BOLLETTINO - BULLETIN

TECNICO • TECHNICAL	●	GRUPPO • GROUP	6
RICAMBI • SPARE PARTS	●	NR • NO	46
INFORMAZIONI • INFORMATION		DATA • DATE	11-06

MODELS: Olive shaker SO5300

SUBJECT: Flange/guard assembly - Connecting rod assembly

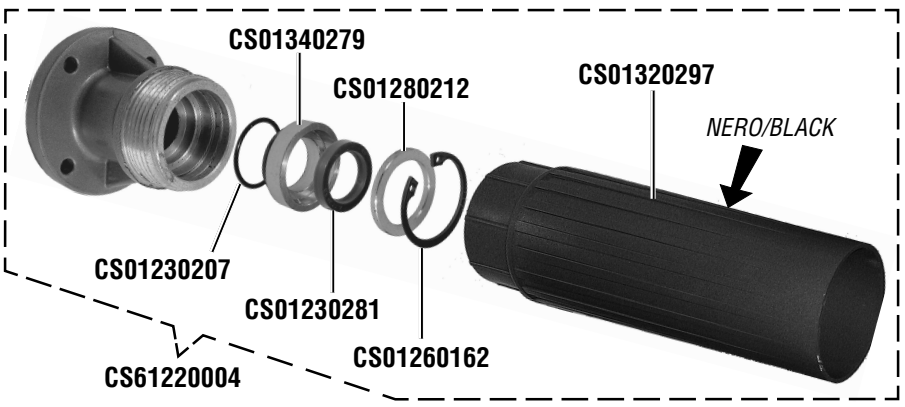
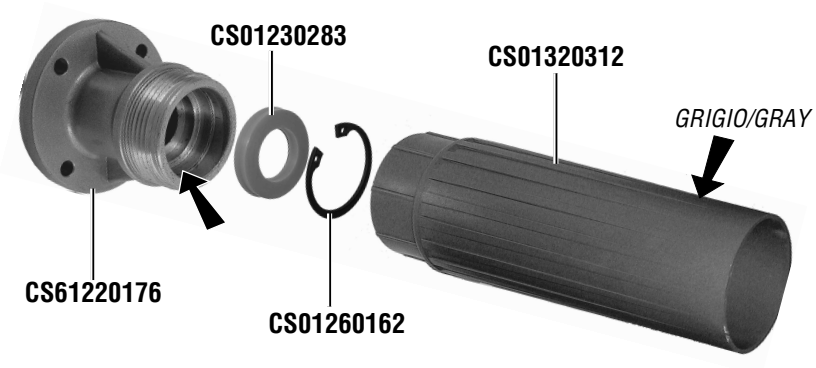
DESCRIPTIONS: Product improvement. Modification of transmission flange, seal, bush and spacer. New rod guard of different material and colour. Connecting rod assembly: adoption of new spacer ring; replacement of bush with needle bearing.

INTERCHANGEABILITY: Yes, using the relative complete assemblies. The new seal and circlip can be fitted to old assemblies. The new needle bearing and new spacer ring can be fitted to the old connecting rod.
